工程指示 / 要求簡箋(E.I.)

工程指示編號：EI / 2198 / 20

工程名稱：亞皆老街中電

工程項目：佛沙窗 膠條斷口指示

工程名称:	亞皆老街 / 佛沙窗
图名:	窗玉放樣圖
图号:	SHR放樣圖

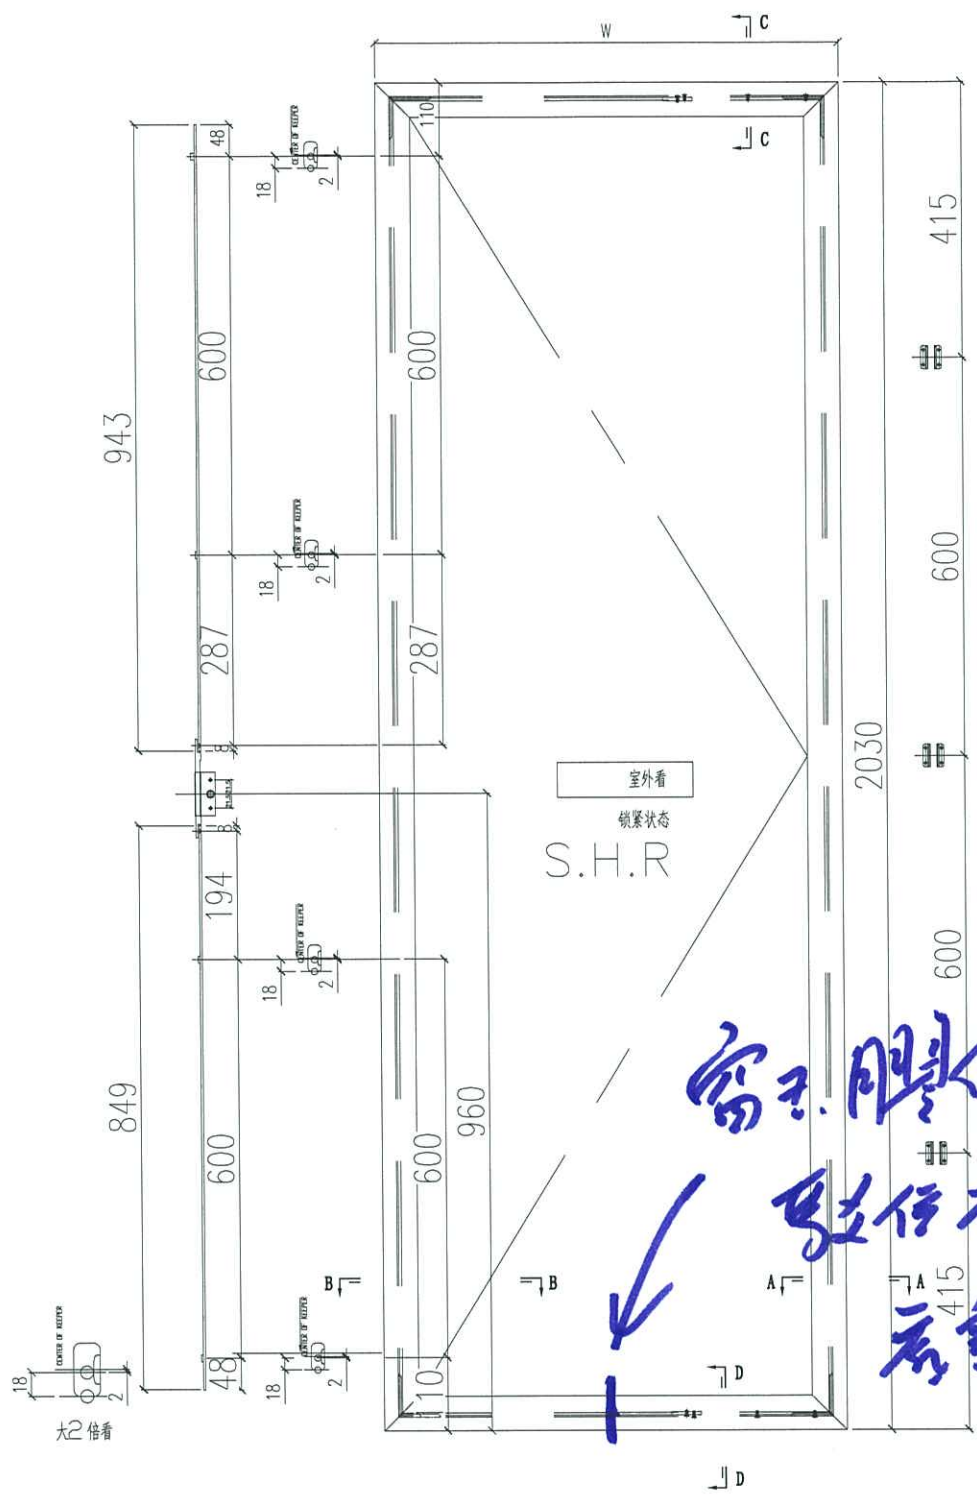
因業主查看大貨真樣板(EI2140) 後 Comment，改了膠條斷口的要求。

窗框膠條斷口在邊企料對下 10mm

窗玉膠條斷口在底部。由 EI 2092 (T1) 開始執行 和大貨

窗框膠條
裂口在邊上
裂口約
10mm
